委員からの指摘事項等を踏まえた論点及び 県民意見を踏まえた論点への説明

2024年3月18日

日本原子力発電株式会社

東海第二発電所敷地の原地盤に係る液状化に関する考慮について

✓液状化強度比 R_L の比較により、
液状化強度試験箇所近傍孔平均 $R_L <$ 敷地内調査孔平均 R_L を確認した。

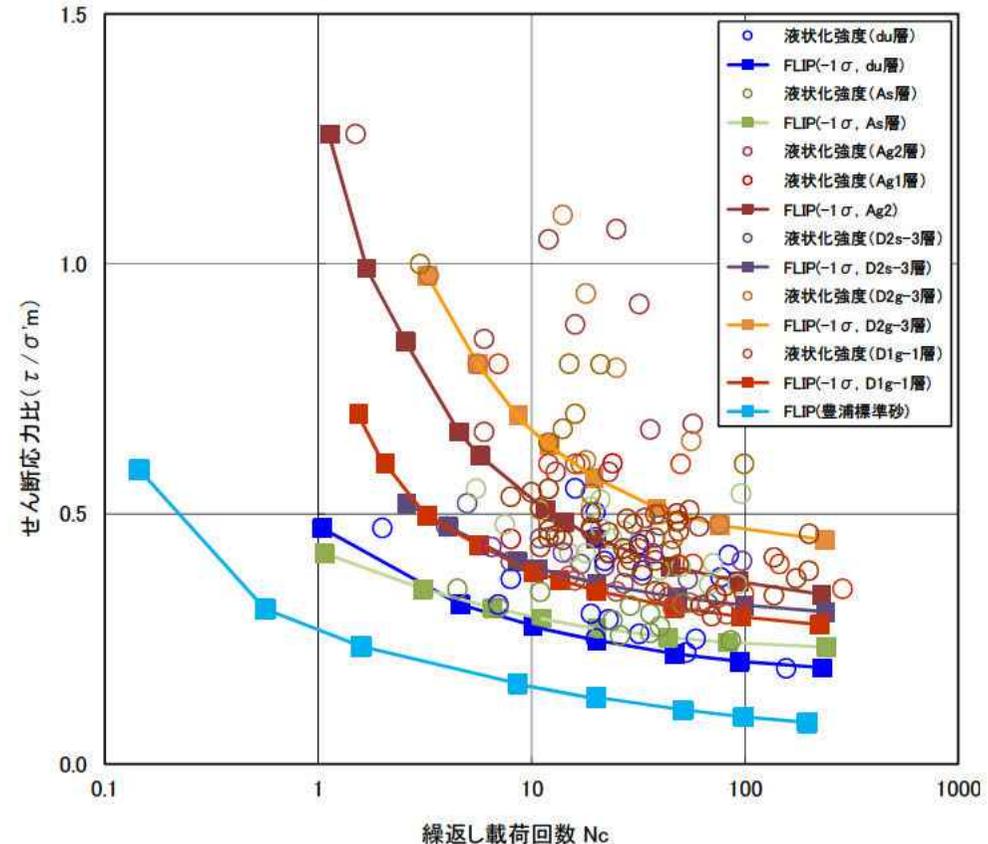
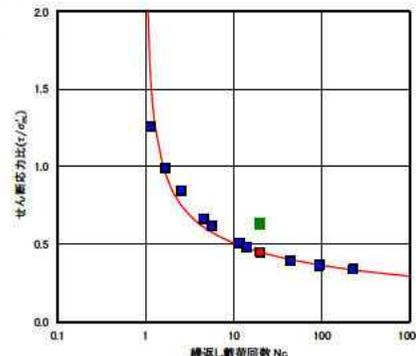
道路橋示方書算定式により求められた液状化強度比は、液状化強度試験結果から得られる液状化強度比と比較するとどのような関係になるのか。

液状化強度試験箇所近傍調査孔の道路橋示方書算定式より算定した液状化強度比RLの平均値は、解析用液状化強度特性と比較して上位であり、評価が保守的であることを確認している。

地震応答解析対象断面図

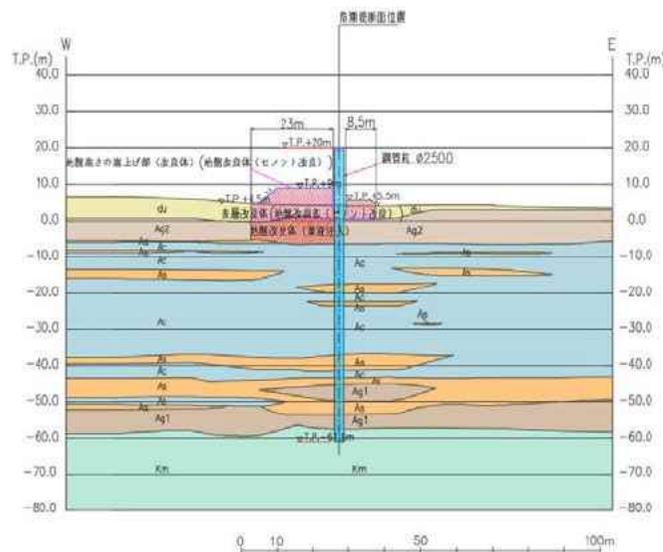
東海第二原発の問題点のひとつは、地盤が悪く、津波の影響を受けやすい太平洋に面していて海拔も低い敷地で、今後建設するという海拔20m(敷地高8mを引くと地上12m高さ)の「防潮堤(壁, といった方が適切)」の建設でも、最大60mの深さまで鋼管杭を入れながら、その液状化が問題となるというほどの地盤の問題です。

しかし、今回の防潮堤(壁)建設は、本当に液状化に耐えられるのかどうか、一部でも損壊または機能を喪失したら、そもそも津波に弱い東海第二原発そのものがやられるというリスクをもつのではないのでしょうか。浜岡原発では22mの防潮堤をすでに建設していますが、あの屏風のような壁でも、海岸線からは離れたところに位置していて、その間に海岸砂丘のような波よけが自然に出来ているのとは違って、東海第二は前面に小規模な港湾があるものの、そこから取水していることを含めて、港の防波堤を超えて直接ぶち当たる津波を受け止める防潮堤(壁)としては、極めて危険な位置関係にあります。

解析結果： 鋼管杭のせん断、曲げの照査値(発生応力度/短期許容応力度)は1.0を下回り、防潮壁が構造強度を有すること及び止水性を損なわないことを確認した。

構築物の外観点検の結果

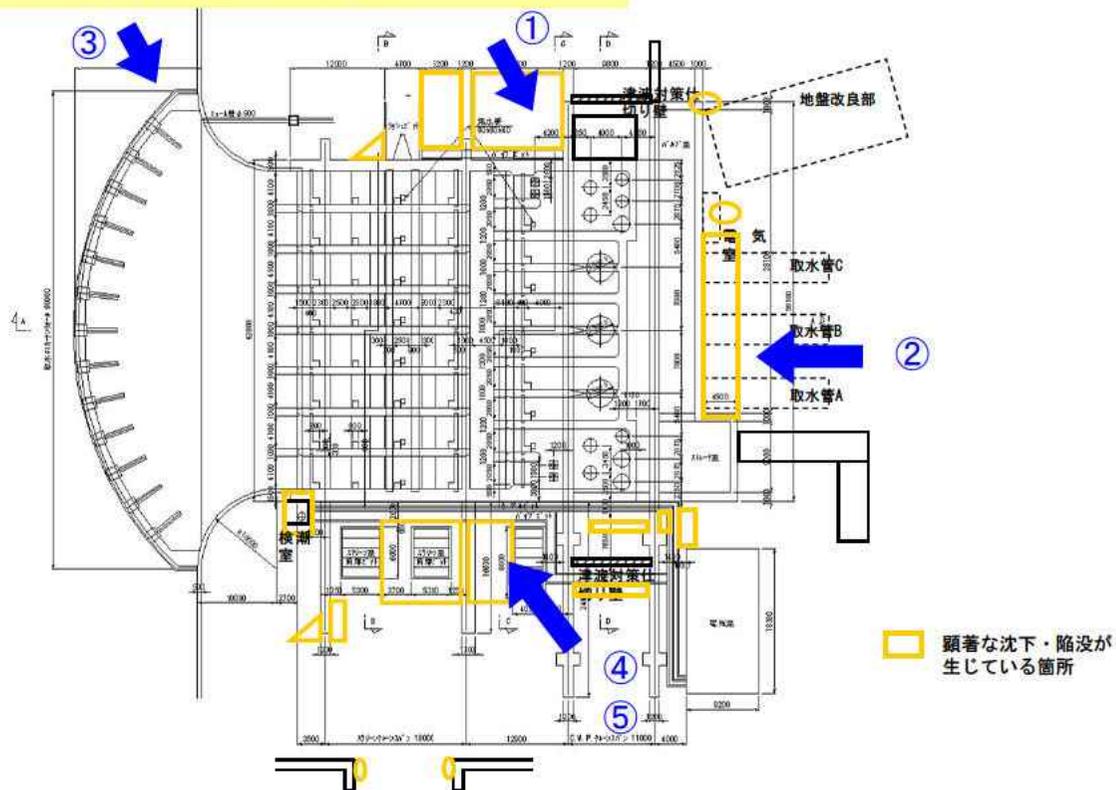
取水口エリアで地盤が下がっているというようなものがあるが、これは前に液状化の影響みたいな報告があったと聞いているが、現象としてはどういうことか。

沈下は取水構造物近傍の埋戻し個所で局所的に発生しており、敷地内においては液状化時の痕跡とされる噴砂や地中埋設物の浮き上がりは認められなかった。

したがって、東北地方太平洋沖地震において、東海第二発電所の敷地内で液状化が発生した可能性は小さいと考えられる。

参考 長周期施設に対する地震調査研究推進本部の海溝型巨大地震の影響

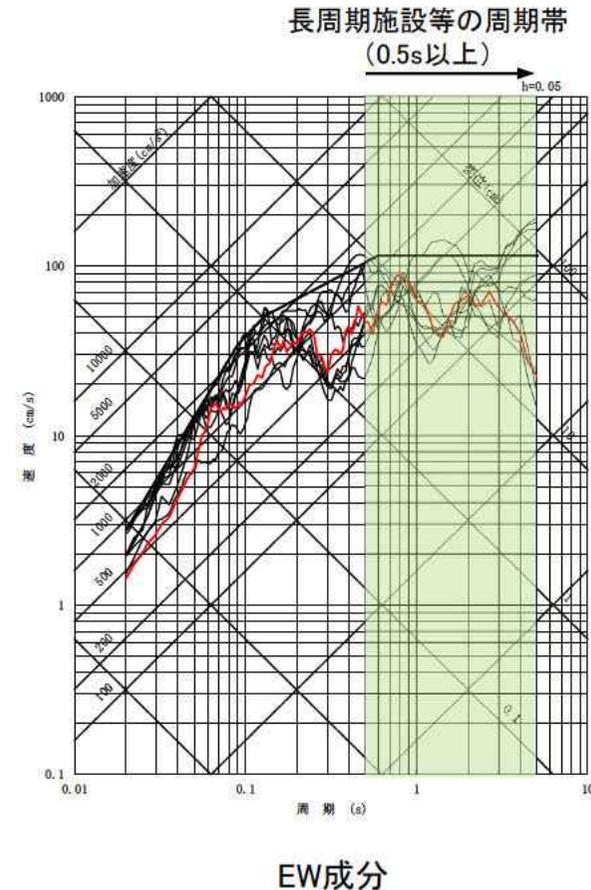
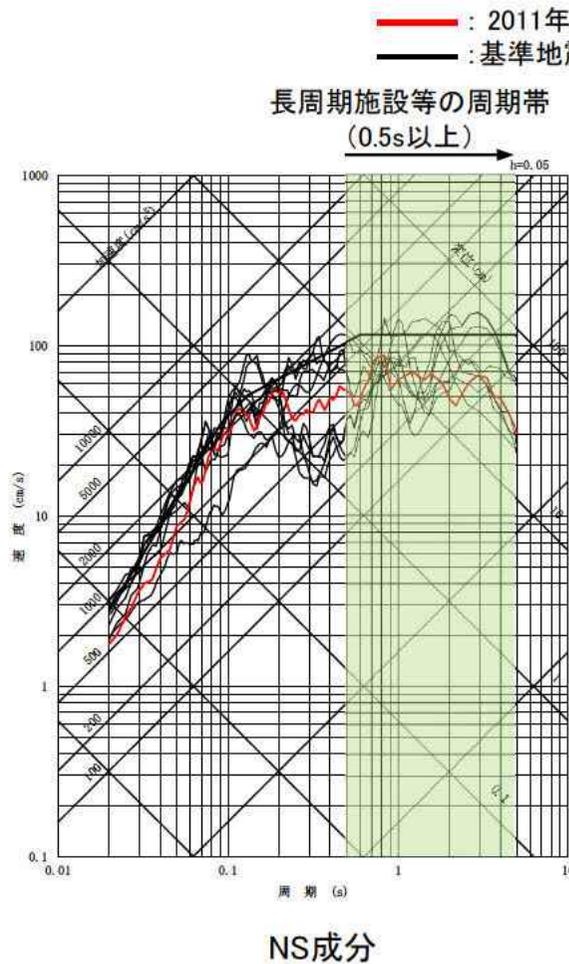
地震調査研究推進本部の海溝型巨大地震の影響として, 長周期地震動により影響が出やすい設備の健全性やスロッシングの影響について説明すること。

- 地震調査研究推進本部の海溝型巨大地震と地震規模が同等な2011年東北地方太平洋沖地震 (Mw9.0) の観測記録(はぎとり波)と, 東海第二発電所の基準地震動Ssとを比較すると, 長周期帯においても基準地震動Ssは観測記録を大きく上回る。
- これより, 基準地震動Ssに対して施設の健全性が確認できれば, 海溝型巨大地震の影響に対しても問題がないものと判断できる。
